To: 5.1.2e [redacted] @barendrecht.nl]
Cc: [redacted] 5.1.2e @ridderkerk.nl]
From: [redacted]
Sent: Tue 9/5/2023 7:07:05 AM
Subject: RE: Advies VRR op plan Amzo speellocatie
Received: Tue 9/5/2023 7:07:07 AM

De Veiligheids Regio Rijnmond (VRR) heeft geschakeld. Hieronder lees je de belangrijkste zaken uit het advies dat zij geven op het speelveldplan van Amzo.

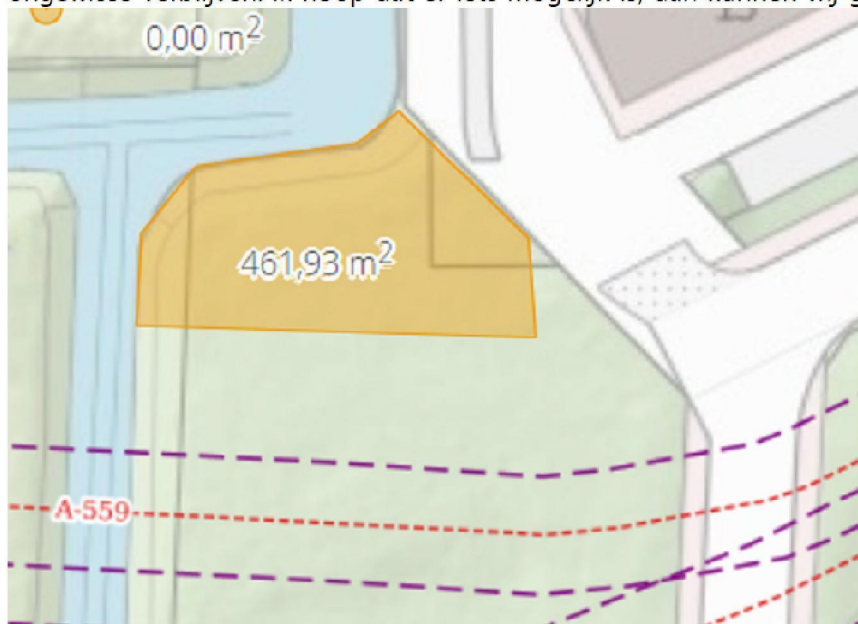
Er liggen twee leidingen, de A-559 en de A-517. De meest noordelijke is bepalend, de A-559.

In onderstaande afbeelding staan twee gele paaltjes. Dit zijn de markeringen voor de locatie waar de gasleiding loopt, zie rode cirkels.

De leiding loopt ondergronds van paaltje naar paaltje, met een lichte afbuiging. Vanaf deze lijn moet 15 meter afstand worden gehouden.

Buiten deze 15 meter mag het speelveld ingetekend worden. Voor de kromming, zie de eerdere afbeelding (eerder in de mailwisseling).

Ik heb weer overleg gehad met de partij die ons speelterrein vormgeeft digitaal. Zij vragen of het mogelijk is om exacte aanduiding te kunnen geven in lengtes en breedtes. Zij kunnen niet veel invulling geven met enkel de vermelding van het aantal vierkante meters. Is er een mogelijkheid dat er bijv. iemand samen met ons een opmeting doet, zodat zij gericht aan de slag kunnen met alle gewenste meters en eisen?

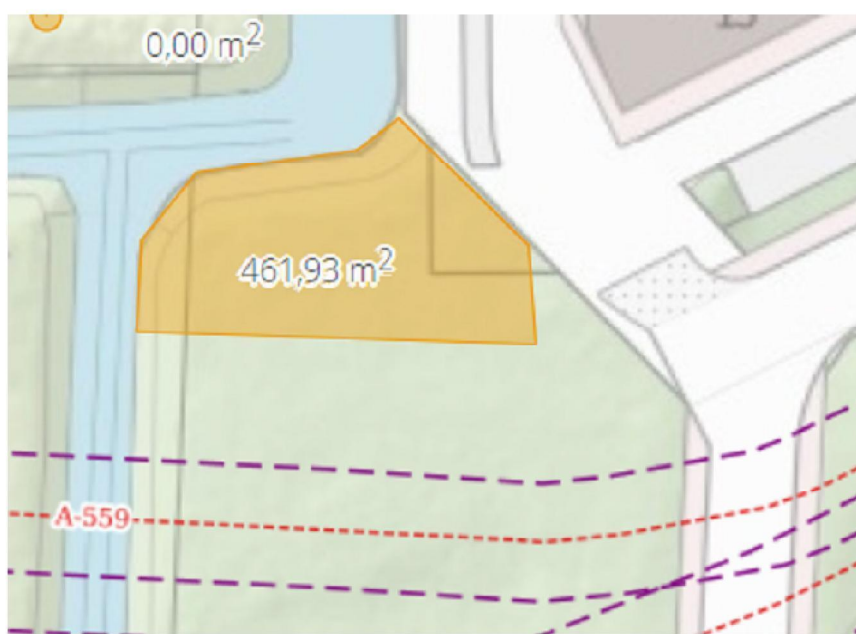
VRR: Voor het meest geloofwaardige scenario bij een buisleiding (een fakkelbrand) houden wij een afstand van 15 meter aan. Deze zou ik hier dan ook aanraden.

Het speelveld was nu ingetekend direct buiten de belemmeringstrook op 5 meter van de leiding. Wanneer je nog eens 10 met moet opschuiven dan blijft (bij benadering) het volgende gebied (incl. talud) over om in te vullen.

Ik weet niet of dit voldoende ruimte geeft jullie.

Nu is 15 meter wel een adviesafstand waar we misschien nog wel iets van kunnen afwijken.

Wanneer het voor het plan passend is om tussen de 10 en 15 meter van de leiding te liggen lijkt mij dit ook nog wel acceptabel is.
